Antrag an den Beirat Gröpelingen

Der Beirat Gröpelingen fordert das Amt für Straßen und Verkehr auf, die im Zuge der Sanierung des Radwegs an der Kreuzung Oslebshauser Heerstraße / Ritterhuder Heerstraße entfallene Bordsteinabsenkung für Radfahrer aus Richtung Oslebshauser Landstraße wieder herzustellen.

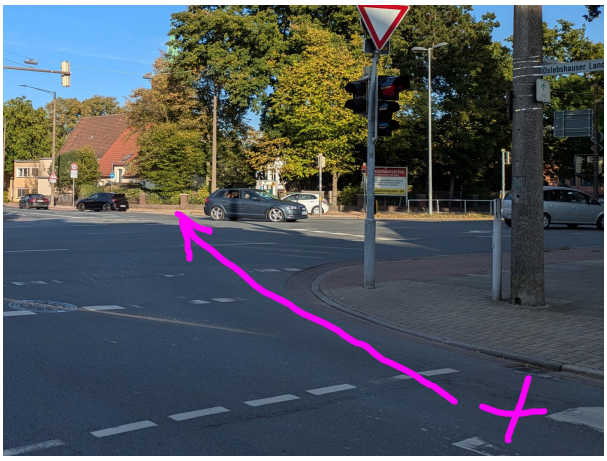
Weil für Radfahrer in der Oslebshauser Landstraße kein eigener Radweg existiert, fahren sie in Richtung Ritterhuder Heerstraße auf der Fahrbahn zusammen mit dem KFZ-Verkehr. Am Ende der Kreuzung steht dann zwar der sanierte Radweg zur Verfügung, dieser kann jedoch wegen der entfallenen Absenkung nicht direkt an der Kreuzung erreicht werden. Erst im weiteren Verlauf auf Höhe des Grünzugs West befindet sich eine Absenkung und ermöglicht das Verlassen der Fahrbahn auf den Radweg.

Durch das Verkehrszeichen 237 (Radweg) sind Radfahrer jedoch verpflichtet, den Radweg schon ab der Kreuzung zu benutzen (siehe Foto). In Zeiten hohen Verkehrsaufkommens kommt es in diesem Bereich häufig zu Staubildung. Es bedeutet für Radfahrer eine Gefahr, wenn sie im laufenden Verkehr absteigen müssen, um das Fahrrad über das Hochbord zu heben. Deshalb muss die Absenkung wieder hergestellt werden.
